# Evaluasi Jalur Sepeda Terproteksi

### **Jalur Sepeda Sudirman-Thamrin**

### **Jalur Sepeda Kawasan Semanggi**

Pada dokumen *conceptual design proposal* 2021.09.01 oleh Arkonin

# Evaluasi Rambu Khusus Jalur Sepeda Semanggi (Hotel Sultan - BRI)

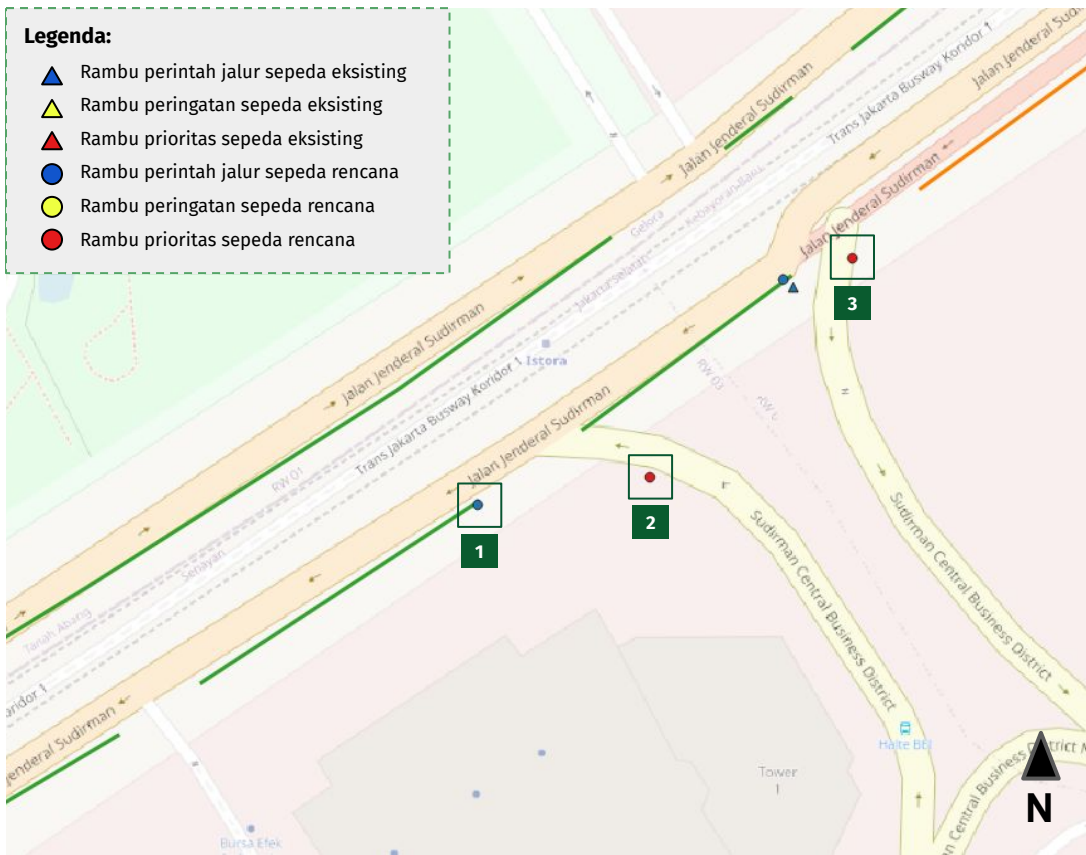
## Kekurangan/perbedaan pemasangan rambu:

| No | Eksisting           | Rencana                  | Keterangan   |
| 1  | Peringatan (2 unit) | Peringatan (3 unit)      | Dipasang setiap interval 100 m                               |
| 2  | Prioritas           | Prioritas dan Peringatan | Rambu peringatan karena memasuki titik konflik dengan sepeda |
| 3  | Tidak ada           | Perintah jalur sepeda    | Pada awal jalur sepeda konvensional                          |
| 4  | Tidak ada           | Prioritas                | Prioritas pejalan kaki pada <i>crossing</i>                  |
| 5  | Tidak ada           | Prioritas                | Sebelum keluar terowongan                                    |
| 6  | Peringatan (2 unit) | Peringatan (4 unit)      | Dipasang setiap interval 100 m                               |

# Evaluasi Rambu Khusus Jalur Sepeda SCBD

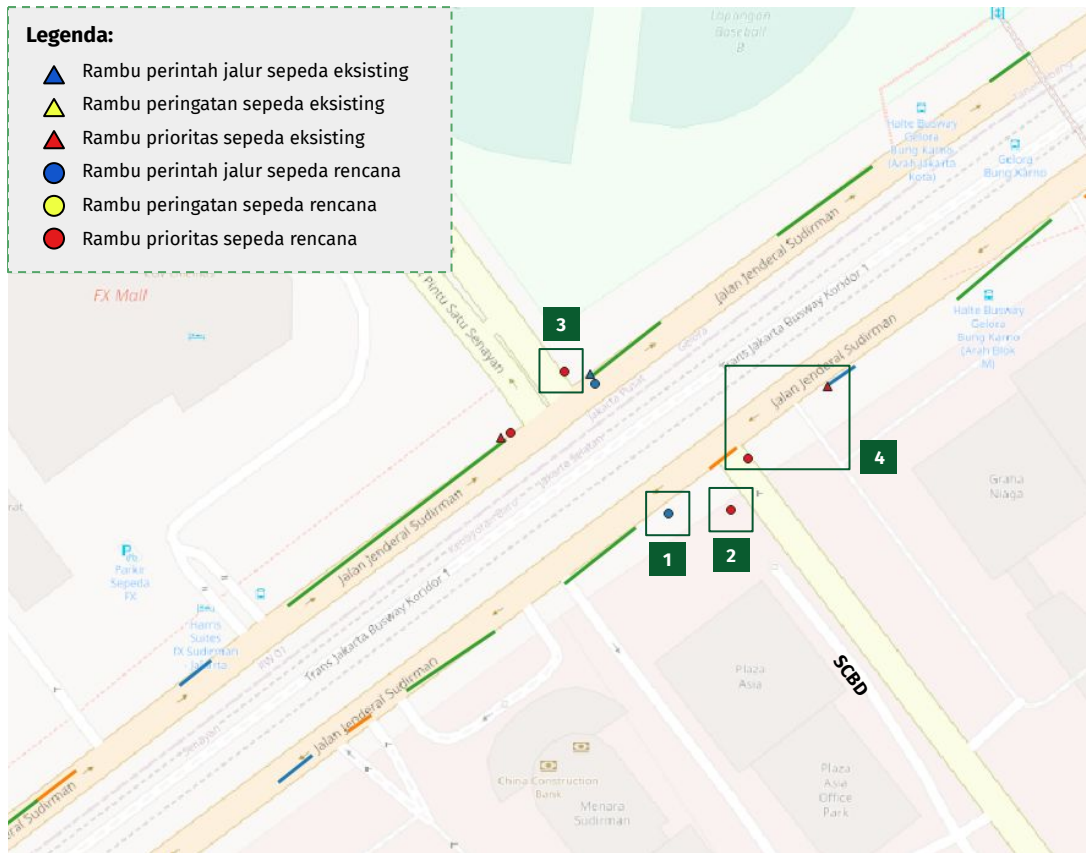
## Kekurangan/perbedaan pemasangan rambu:

| No | Eksisting | Rencana   | Keterangan             |
| 1  | Tidak ada | Perintah  | Awal jalur terproteksi |
| 2  | Tidak ada | Prioritas | Keluar <i>driveway</i> |
| 3  | Tidak ada | Prioritas | Masuk <i>driveway</i>  |

- Rambu perintah jalur sepeda pada **nomor 1** diletakkan pada awal jalur sepeda terproteksi setelah *driveway*
- Rambu prioritas jalur sepeda pada **nomor 2** diletakkan pada ujung *driveway* menghadap arah datang mobil dari *driveway* menuju Jalan Sudirman
- Rambu prioritas jalur sepeda pada **nomor 3** diletakkan pada ujung jalur sepeda terproteksi untuk mobil yang akan berbelok menuju *driveway*

# Evaluasi Rambu Khusus Jalur Sepeda GBK - Plaza CIMB

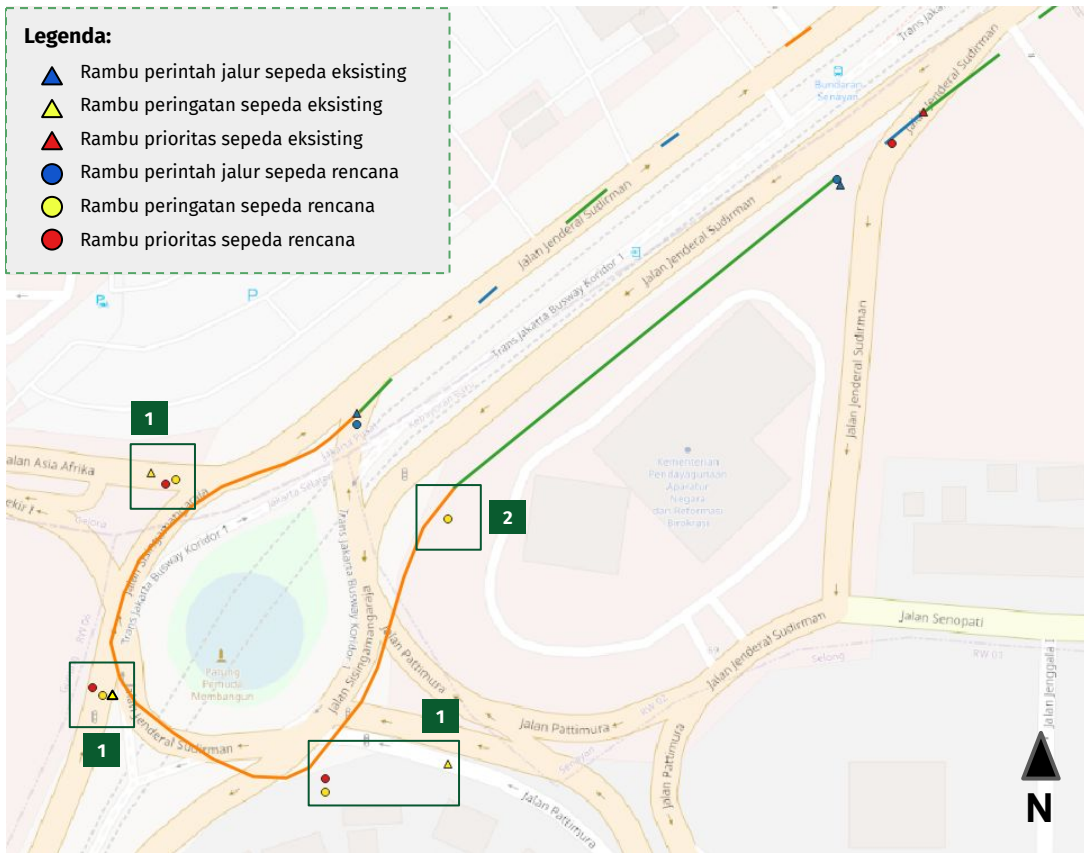
## Kekurangan/perbedaan pemasangan rambu:

| No | Eksisting | Rencana   | Keterangan             |
| 1  | Tidak ada | Perintah  | Awal jalur terproteksi |
| 2  | Tidak ada | Prioritas | Keluar <i>driveway</i> |
| 3  | Tidak ada | Prioritas | Masuk <i>driveway</i>  |
| 4  | Prioritas | Prioritas | Dipindahkan            |

- Rambu perintah jalur sepeda pada **nomor 1** diletakkan pada awal jalur sepeda terproteksi setelah *driveway*
- Rambu prioritas jalur sepeda pada **nomor 2 dan nomor 3** diletakkan pada ujung *driveway* menghadap arah datang mobil dari *driveway* menuju Jalan Sudirman
- Rambu prioritas **nomor 4** dipindahkan lebih dekat dengan *driveway*

# Evaluasi Rambu Khusus Jalur Sepeda Bundaran Senayan

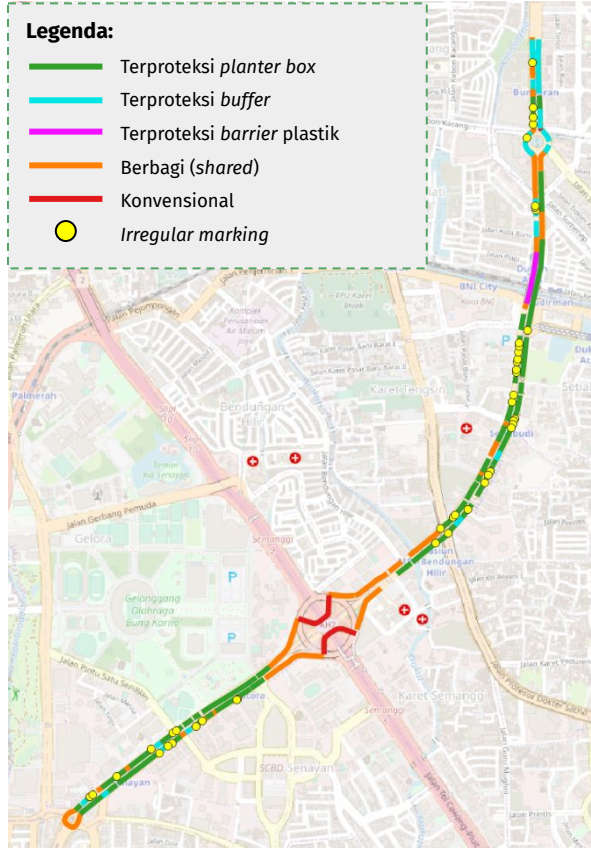
## Kekurangan/perbedaan pemasangan rambu:

| No | Eksisting  | Rencana                  | Keterangan                                     |
| 1  | Peringatan | Peringatan dan Prioritas | Pada lengan simpang dibutuhkan proteksi ekstra |
| 2  | Tidak ada  | Peringatan               | Pada jalur berbagi                             |

- Rambu peringatan banyak pesepeda pada **nomor 2** karena memasuki jalur sepeda berbagi
- Rambu prioritas pada **nomor 1, 3, dan 4** karena memasuki titik konflik dengan pesepeda

# Evaluasi Simpang Sumenep

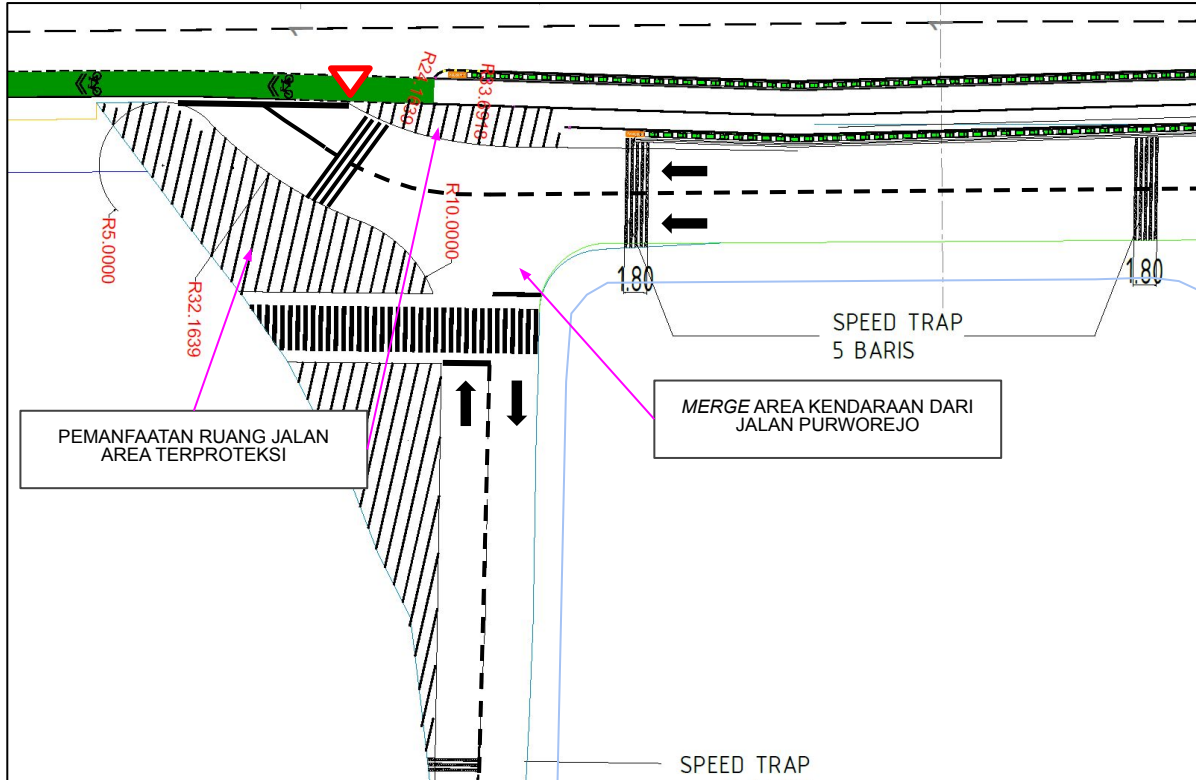
- Radius simpang dapat dikecilkan lagi untuk memperlambat pergerakan kendaraan saat berbelok
- Hasil pengamatan melihat masih banyak kendaraan bermotor yang melakukan pelanggaran (melintasi area chevron) ketika berbelok
- Oleh karena itu diusulkan dapat memasang proteksi fisik seperti delineator pada area chevron, yang dapat diaplikasikan untuk tahap lanjut

- Pemanfaatan ruang jalan yang tak terpakai dapat digunakan menjadi ruang pedestrian dengan membuat area terproteksi
- Diperlukan remarking jalan seperti arah lajur, marka pemisah, dan *stopping line* yang jelas
- Penambahan *speed trap* untuk mengurangi kecepatan kendaraan bermotor
- Penambahan rambu prioritas untuk sepeda pada titik konflik atau titik penyeberangan

# Evaluasi Simpang Bundaran Senayan

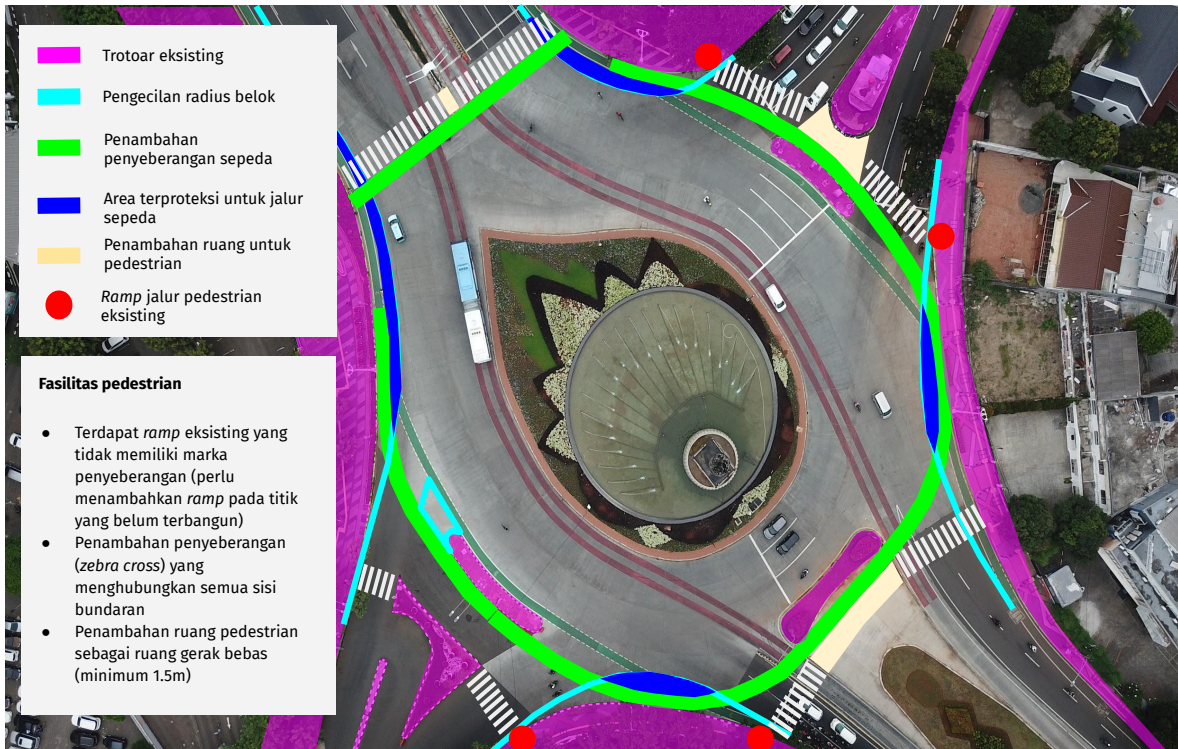
Pemasangan rambu peringatan dan prioritas di satu titik

Cek slide 24 untuk penjelasan rambu di setiap lengan simpang

# Survei Karakteristik Pesepeda di Area Semanggi

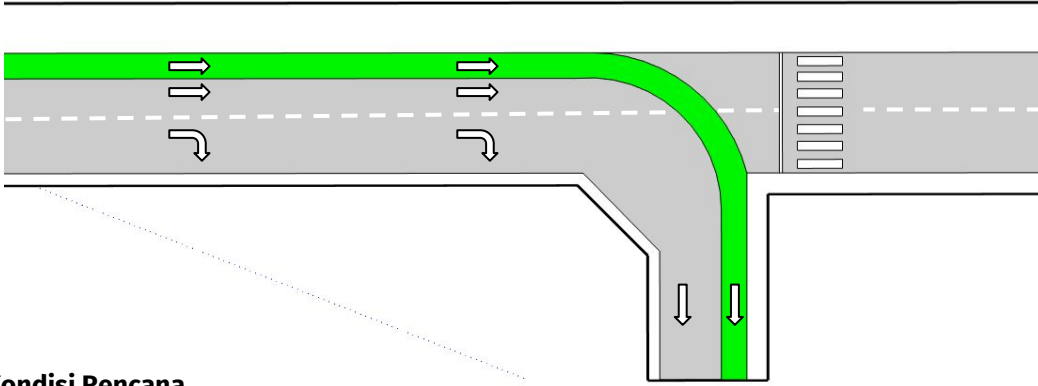
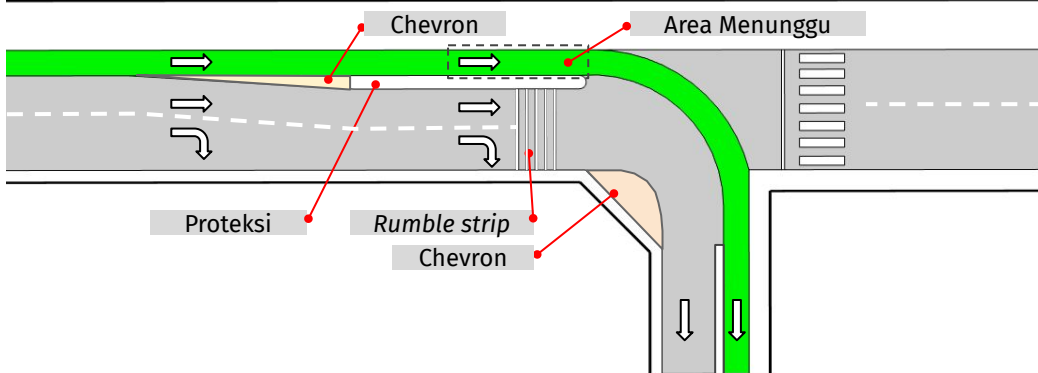
- Tambahkan proteksi buffer dengan menggunakan kanstin untuk membentuk ruang tunggu yang aman bagi pengguna sepeda yang hendak berbelok ke kanan
- Pemasangan pita penggaduh untuk mengurangi kecepatan kendaraan ketika mendekati simpang
- Pemasangan marka serong (chevron) untuk transisi kendaraan bermotor

# Survei Karakteristik Pesepeda di Area Semanggi

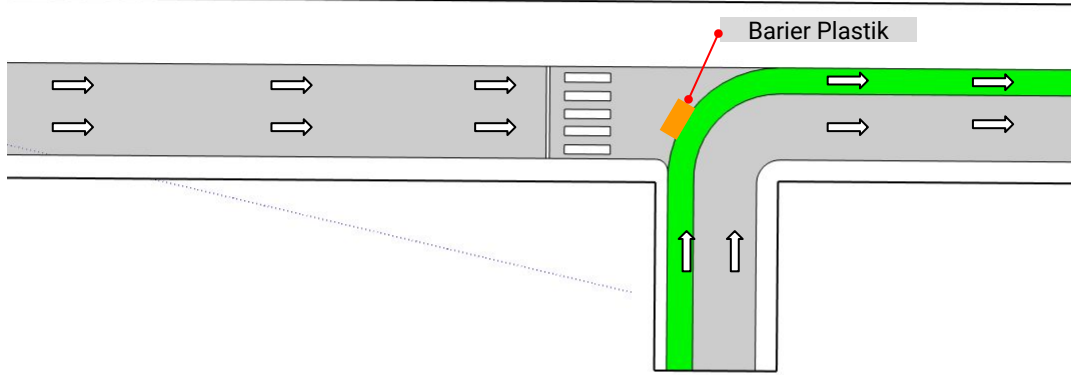
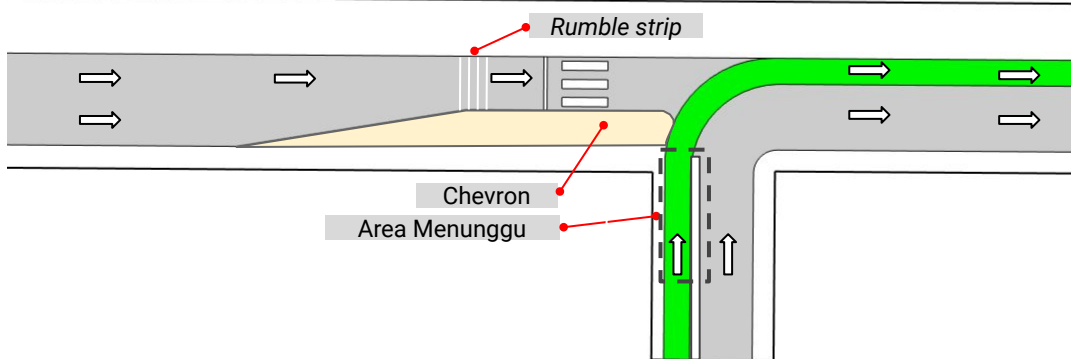
- Tambahkan proteksi buffer dengan menggunakan Chevron atau marka sebagai transisi lajur kendaraan bermotor
- Pemasangan pita pengaduh untuk mengurangi kecepatan kendaraan ketika mendekati simpang

## Input:

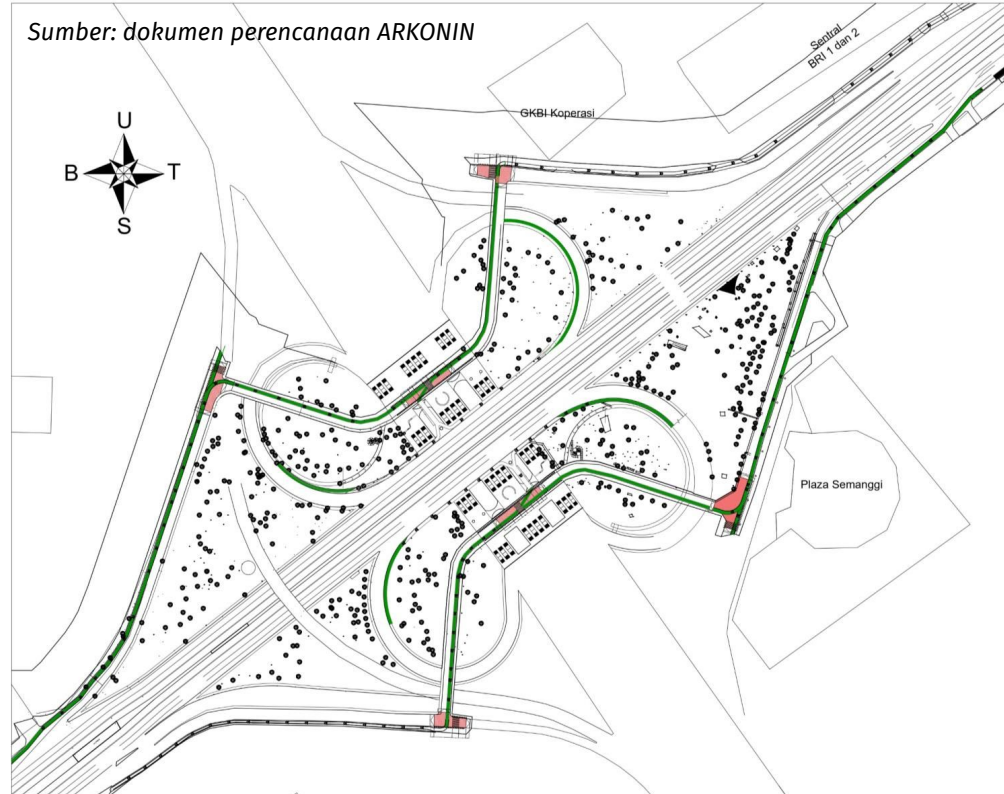
- Penggunaan *speed table* pada akses masuk/keluar terowongan semanggi dapat memperlambat kecepatan arus lalu lintas, sehingga dapat mengurangi resiko konflik antara sepeda dan kendaraan
- Transisi penyeberangan sepeda dari ruang taman semanggi menuju jalur lambat disarankan memiliki desain sudut 90 dibandingkan diagonal
- Pengalihan jalur sepeda ke trotoar pada sisi POLDA dan GKBI **tidak disarankan** karena beresiko menimbulkan konflik dan ruang yang terbatas untuk pedestrian

## Rekomendasi intervensi pada akses keluar semanggi

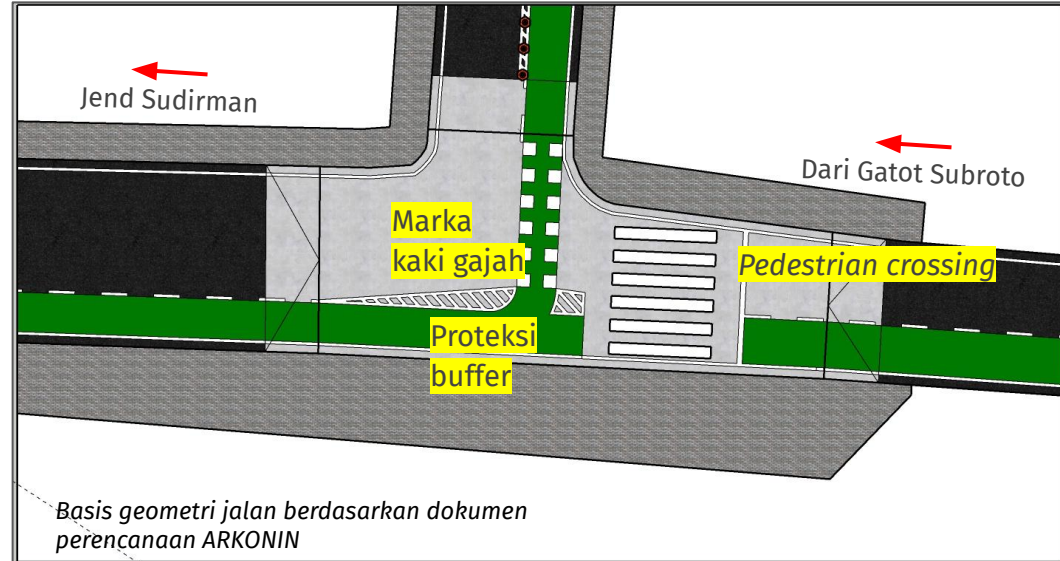
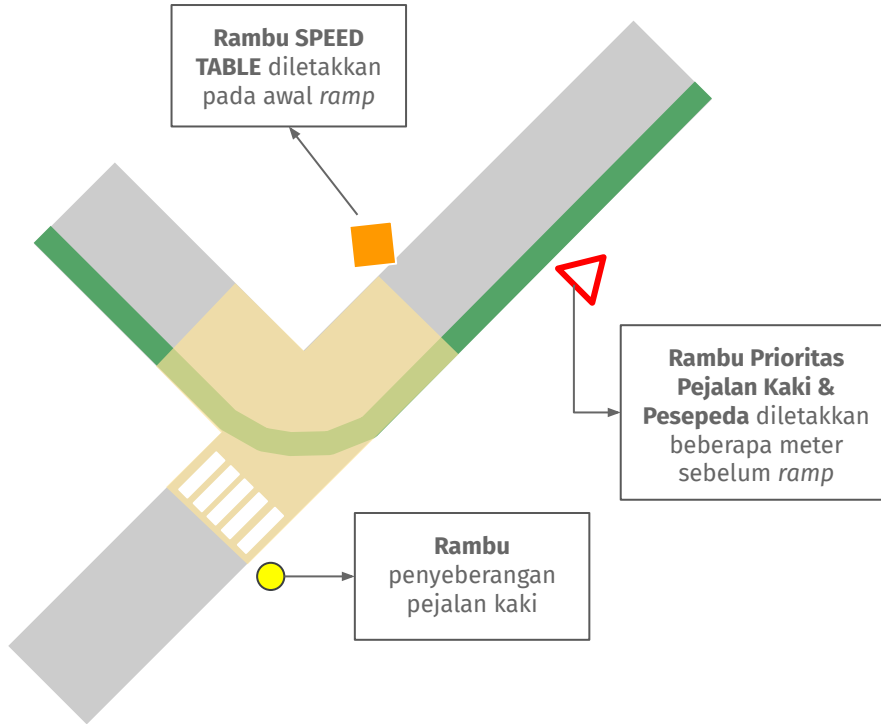
- Sama seperti intervensi akses masuk, pemarkaan jalur sepeda tetap tersambung ketika melewati *speed table* untuk meningkatkan kewaspadaan visual bagi kendaraan bermotor, mengingat pertigaan ini tidak memiliki lampu khusus penyeberangan sepeda maupun pedestrian
- Penyeberangan jalur sepeda disarankan menggunakan marka kaki gajah sebagai penanda adanya segmen penyeberangan sepeda
- Penambahan marka proteksi buffer dengan tujuan untuk menciptakan ruang tunggu bagi pesepeda

## Penempatan Rambu pada *Speed Table*

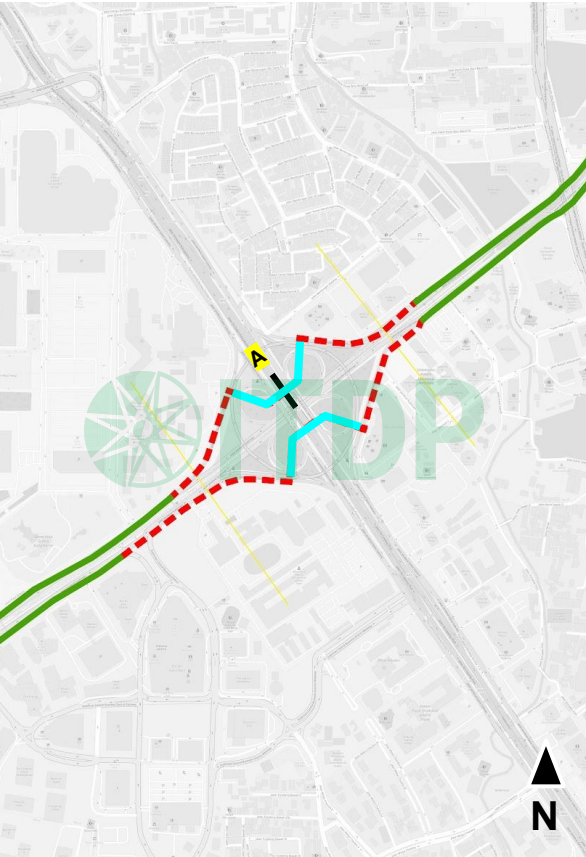
- Diperlukan **rambu peringatan “SPEED TABLE”** beberapa meter sebelum kendaraan memasuki *ramp speed table*
- Penggunaan rambu peringatan “SPEED TABLE” dapat dilengkapi dengan **rambu perintah batas kecepatan**
- Jika *speed table* digunakan untuk penyeberangan, maka diperlukan **rambu prioritas dan/atau rambu peringatan adanya pejalan kaki/pesepeda**

# Potongan Melintang Rekomendasi Awal

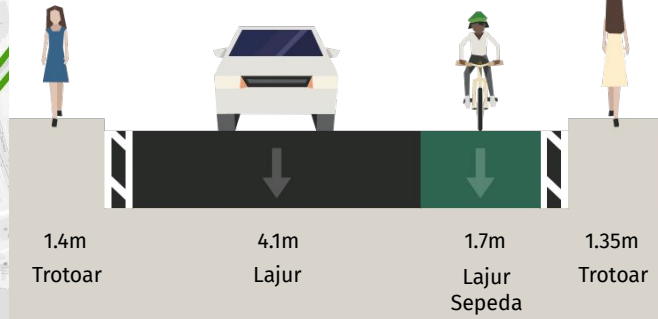
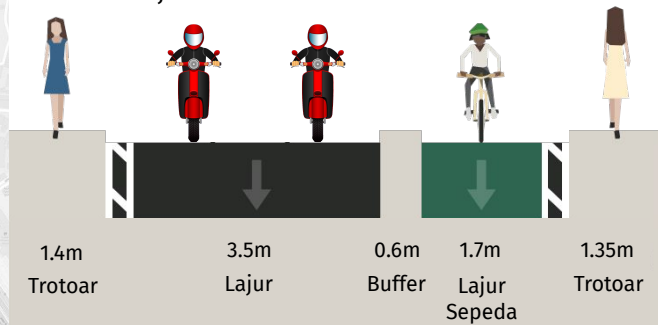
- Terdapat 2 segmen ruas jalan yang memiliki potongan melintang A, yaitu ruas jalan di bawah Bundaran Semanggi arah selatan ke utara dan arah utara ke selatan
- Jalur sepeda eksisting berupa marka hijau tanpa proteksi
- Lajur sepeda akan dibuat terproteksi menggunakan perkerasan kanstin dengan lebar ruang 0.6m
- Penyesuaian lebar lajur kendaraan bermotor menjadi 3.5m
